規格變更通知

DD3S 型 組合式數字顯示器

茲因 DD3S 型組合式數字顯示器用的母板規格有所變更，特此通知。詳情請參閱以下說明。

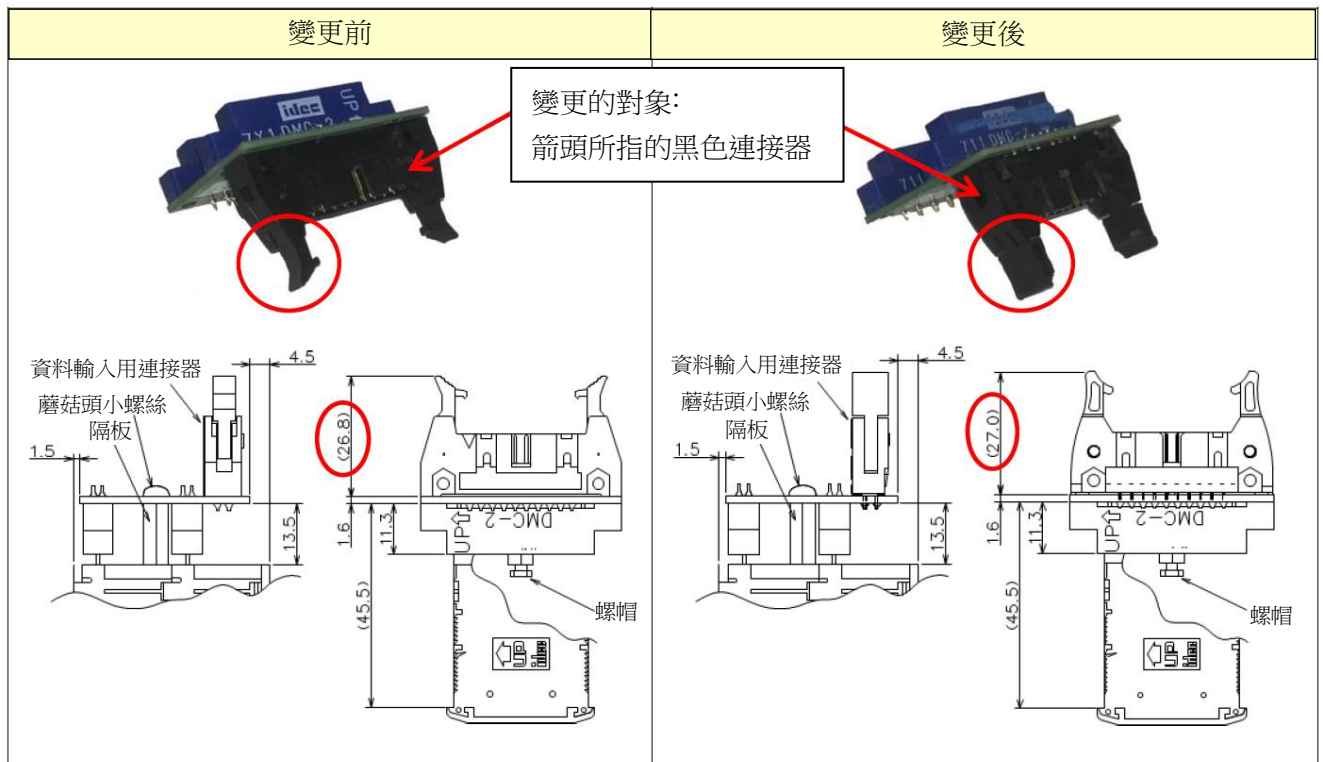
連接器由現行的 IDEC 製 JE1H-202 變更為 OMRON 製 XG4A-2031。

(2) 由於鎖定、彈出機構部的差異，安裝及拆卸時的操作感也會與以往略有不同。

(3) 以構造來看，變更前後的製品式可以混合使用的，但請使用者先確認動作後再使用。
